ラティス設計打ち合わせの報告

ビームダイナミクスWG 12月24日 14:00 ~

外側ループラティス案(前回打ち合わせの資料+ α)

周回部のラティス案

入射合流部

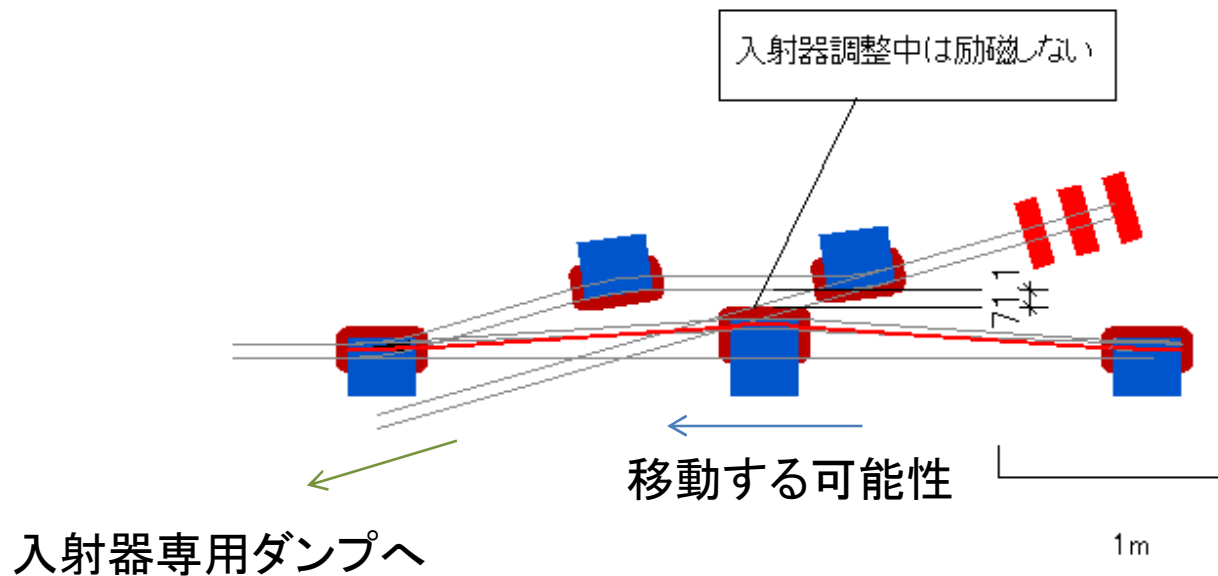
- エネルギー比1:4 (10MeV:40MeV)を合流
 - シケインのバンプの高さはおよそ100mm。
 - 暫定的な磁石のサイズでは、漏れ磁場は問題ない。
 - シールドを挿入する場合は入射器ダンプ誘導路を避ける必要がある。
 - 中央の磁石を動かす可能性がある。
 - 今後、中央のベンドの漏れ磁場を詳細に計算して、入射路に影響するか検討する。

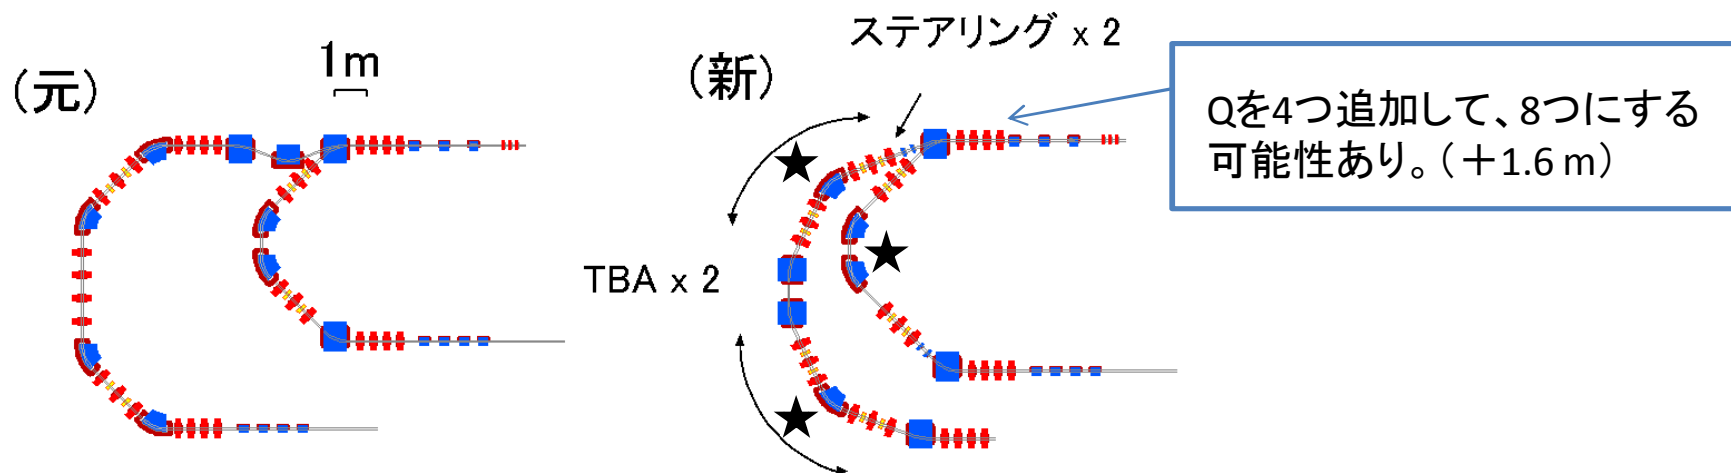
- 分岐シケインの代わりにステアリングを2つ配置
 - エネルギー比1:2で最適化してベンドを配置
 - ステアリングは小さいもので十分
 - 仮に100mmのサイズを確保している。
 - TBAが2つ入る。
 - 直線部に入るまでに位相進みによるエミッタンス増加抑制が可能(外側ループ中心のBはrectangularにする必要がある。)
 - オプティクスを滑らかにするために、★はセクターとしている。(詳細はビームダイナミクスWGで)
 - 5GeV-ERLのラティスに近い。
 - 東西方向におよそ3mx2だけスペースが小さくなるが、南北方向に0.5m大きくなる可能性。
 - 外側ループの分散関数フリーの部分でQの数が減った。
 - 外側・内側ループの入口の β 関数が独立に決められない。
 - 加速直線部で一番高いエネルギーのビームがずれたとき、外側ループ内の直線部のQで調整しなくてはいけない。
 - Qの追加も検討。

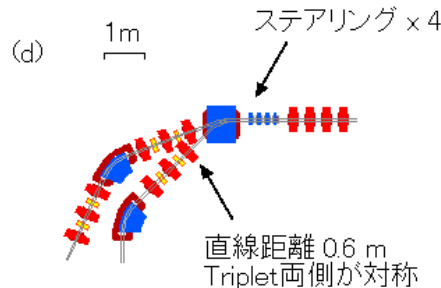
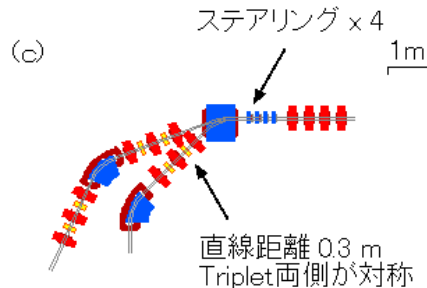
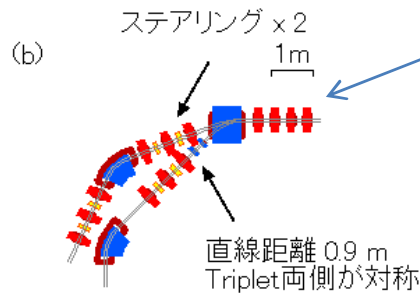
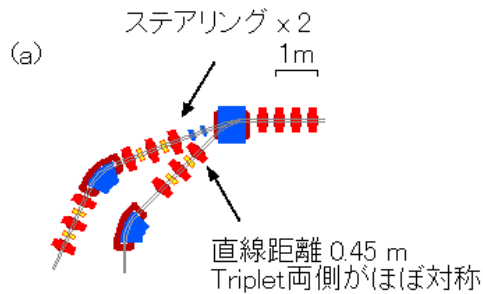
- 内側ループのトリプレット両側の直線部は同じ長さにした。
 - 外側ループも左右対称にしたいが敷地面積の都合で、不可能なときがある。
 - 2つのループの入口の β 関数を独立に変更できない。

- (a) 外側ループに軌道補正用のステアリングを2つ。シケインのバンドがステアリングに変わっただけで前のラティスとほぼ同じ。
- (b) 内側ループに軌道補正用のステアリングを2つ。外側ループの直線が短くなるので、全体の面積も小さくなる。
- (c) ステアリングを空洞のある直線部に4つ配置。内側ループを小さく最適化した案。
- (d) ステアリングを空洞のある直線部に4つ配置。外側ループを小さく最適化した案。

- (a) ベンドは内側ループに合わせて励磁し、ステアリングで外側ループの軌道を調整。一番オペレーションがしやすい。
- (b) ベンドは外側ループに合わせて励磁し、ステアリングで内側ループの軌道を調整。内側の軌道を調整するときに外側も影響を受けるので、オペレーションに工夫が必要。
- (c) 直線部の4つのステアリングで両方のループの軌道を調整。オペレーションが難しいか？
- (d) (c)と同じ。
